Královéhradecký kraj

Vysvětlení, změna, doplnění č. 4 zadávací dokumentace k veřejné zakázce na stavební práce „**Most ev. č. 323-007 a ev.č. 323-008 Nechanice včetně komunikace**“.

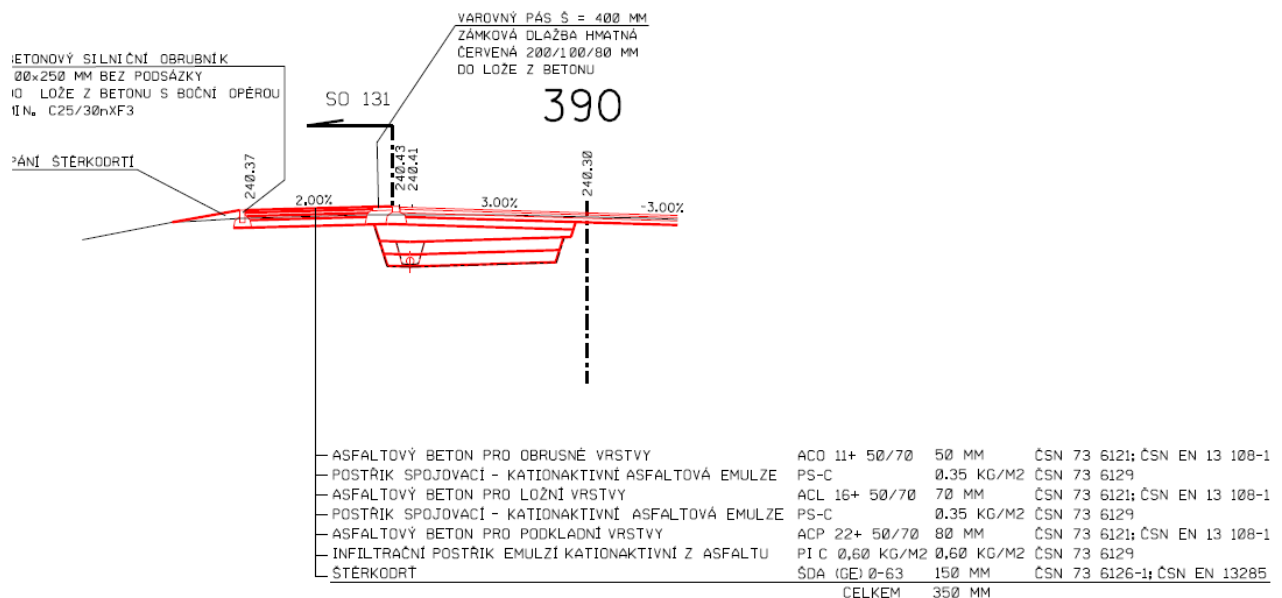
1. V soupise prací je u SO 131 položka 574D66 ASFALTOVÝ BETON PRO LOŽNÍ VRSTVY MODIFIK ACL 16+, 16S TL. 70MM s popisem položky: **ACL 16+; přejezd chodníku, odečteno z cad**
Dle vzorového příčného řezu:
ASFALTOVÝ BETON PRO LOŽNÍ VRSTVY ACL 16+ 50/70

Žádáme zadavatele o upřesnění, zda bude použit modifikovaný nebo nemodifikovaný asfalt a sjednocení soupisu prací s výkresem.

- 1) Položka č. 574D66 ASFALTOVÝ BETON PRO LOŽNÍ VRSTVY MODIFIK ACL 16+, 16S TL. 70MM se nahrazuje položkou č. 574C66 ASFALTOVÝ BETON PRO LOŽNÍ VRSTVY ACL 16+, 16S TL. 70MM.

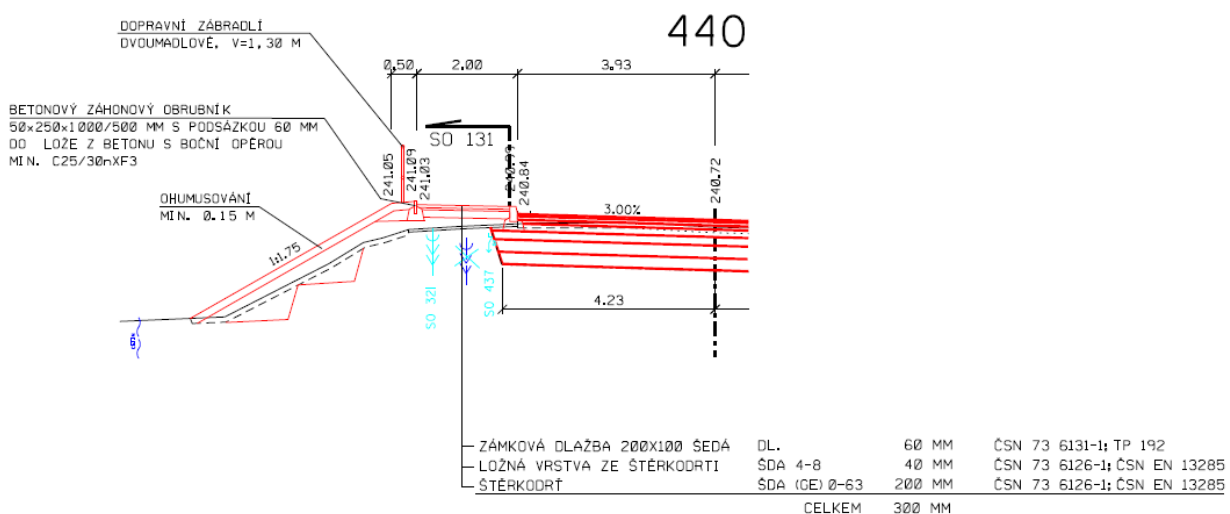
2. V soupise prací je u SO 131 položka 56334 VOZOVKOVÉ VRSTVY ZE ŠTĚRKODRTI TL. DO 200MM

s popisem položky: **ŠDA frakce 0/63 v tl. 200 mm (chodník), odečteno z cad** dle vzorového příčného řezu:

U položky dochází k rozporu vzorového příčného řezu a technickou zprávou, v které je uvedena štěrkodrt' ŠDA 0-32 viz níže:

Žádáme zadavatele o upřesnění, zda bude použita štěrkodrt' ŠDA 0-32, nebo ŠDA 0-63 a sjednocení soupisu prací s technickou zprávou.

- 2) V souladu s čl. 1. bod e) Preambule (která byla uveřejněna na profilu zadavatele jako součást zadávací dokumentace), v případě rozdílu mezi výkazem výměr a ostatními částmi zadávací dokumentace, zejména projektovou dokumentací, platí informace uvedené ve výkazu výměr. Bude tedy použita šterkodrt' ŠDA frakce 0/63 v tl. 200.
- 3) Ve výkazu výměr objektu SO 131 Úprava chodníků se do popisu položky č. 58262B KRYTY Z BETON DLAŽDIC SE ZÁMKEM BAREV RELIÉF TL 80MM DO LOŽE Z MC doplňuje text „Lože ŠDa 4-8 tl. 40 mm“.

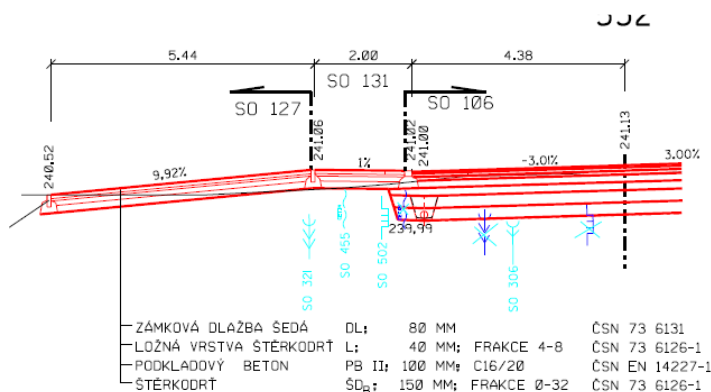
1, V soupise prací je u SO 127 pol. 56333 VOZOVKOVÉ VRSTVY ZE ŠTĚRKODRTI TL. DO 150MM

S popisem položky: ŠD 0-63; tl. 150 mm

Dle vzorového příčného řezu:

Zde dochází k rozporu soupisu prací s vzorovým příčným řezem a technickou zprávou, kdy v soupisu prací je v popisu uvedeno ŠD 0-63 a v technické zprávě je uvedena frakce 0-32 viz níže:

Žádáme zadavatele o upřesnění, zda bude použita šterkodrt' ŠDA 0-63 nebo ŠDB 0-32 a o sjednocení, opravu dokumentace se soupisem prací.

1) V souladu s čl. 1. bod e) Preambule (která byla uveřejněna na profilu zadavatele jako součást zadávací dokumentace), v případě rozdílu mezi výkazem výměr a ostatními částmi zadávací dokumentace, zejména projektovou dokumentací, platí informace uvedené ve výkazu výměr. Bude tedy použita ŠD 0/63.

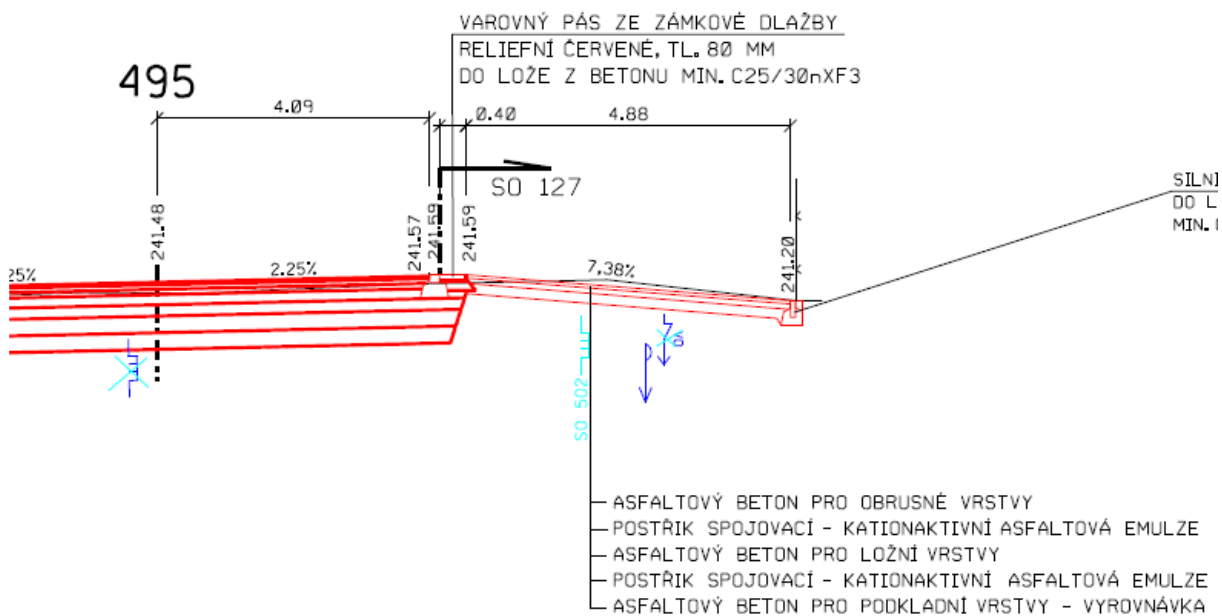
2, V soupise prací u SO 127 pol. 58262B KRYTY Z BETON DLAŽDIC BAREV RELIÉF TL 80MM DO LOŽE Z MC

S popisem položky: **skladebná dlažba, varovný pás**

Dle vzorového příčného řezu:

Dochází k rozporu technické zprávy s vzorovým příčným řezem, kdy v technické zprávě je jako ložná vrstva šterkodrt' a podkladový beton C16/20 viz. níže:

Žádáme zadavatele o upřesnění, do jakého lože bude varovný pás uložen a o sjednocení, opravu dokumentace.

2) Ve výkazu výměr objektu SO 127 Sjezdy na pozemky se do popisu položky č. 58262B KRYTY Z BETON DLAŽDIC SE ZÁMKEM BAREV RELIÉF TL 80MM DO LOŽE Z MC doplňuje text „Lože ŠDa 4-8 tl. 40 mm“.

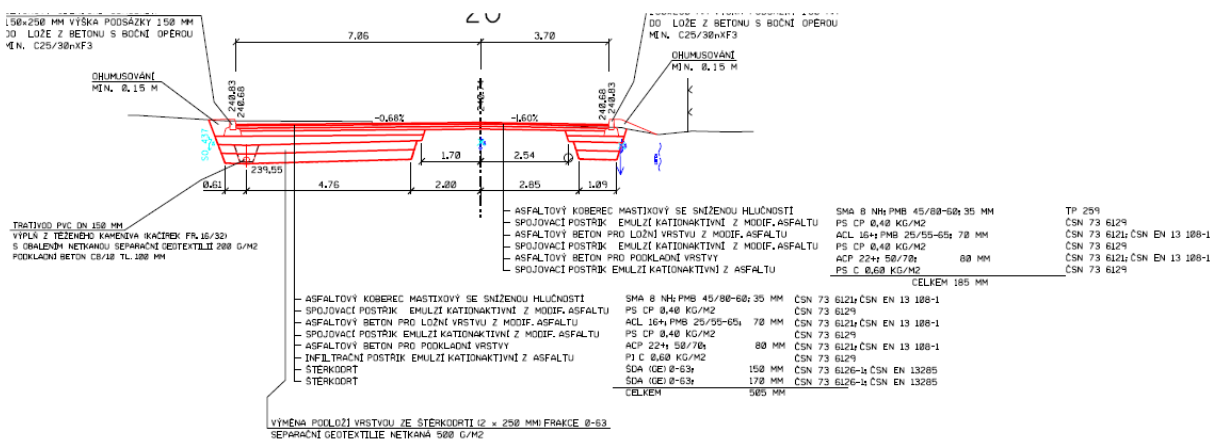
4, V soupise prací u SO 111 položka 574D66 ASFALTOVÝ BETON PRO LOŽNÍ VRSTVY MODIFIK ACL 16+, 16S TL. 70MM

S popisem položky: **ACL 16+; odečteno z cad**

Dle vzorového příčného řezu

Dochází k rozporu popisu položky v soupisu prací s vzorovým příčným řezem, žádáme zadavatele o opravu a sjednocení soupisu prací s dokumentací.

4) Ve výkazu výměr objektu SO 111 Úprava křižovatky silnic II/323 - II/324 se u položky č. 574D66 ASFALTOVÝ BETON PRO LOŽNÍ VRSTVY MODIFIK ACL 16+, 16S TL. 70MM upravuje popis tak, aby odpovídal vzorovému příčnému řezu.

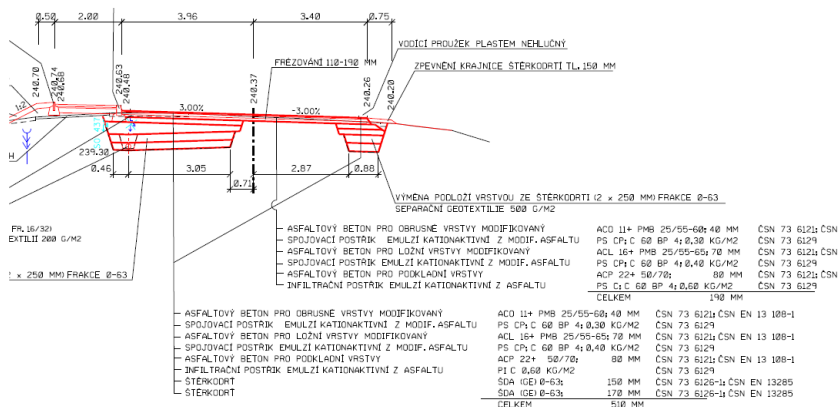
5, V soupise prací SO 106 jsou položky 574D46, 574D66 ASFALTOVÝ BETON PRO LOŽNÍ VRSTVY MODIFIK ACL 16+, 16S

S popisem položky: **ACL 16+ 50/70; odečteno z cad**

Dle vzorového příčného řezu:

Dochází k rozporu popisu položek v soupisu prací s vzorovým příčným řezem, žádáme zadavatele o opravu a sjednocení soupisu prací s dokumentací.

5) Ve výkazu výměr SO 106 Silnice II/323 km 21,580-22,166 se u položek č. 574D46 ASFALTOVÝ BETON PRO LOŽNÍ VRSTVY MODIFIK ACL 16+, 16S TL. 50MM a č. 574D66 ASFALTOVÝ BETON PRO LOŽNÍ VRSTVY MODIFIK ACL 16+, 16S TL. 70MM upravuje popis tak, aby odpovídal vzorovému příčnému řezu.
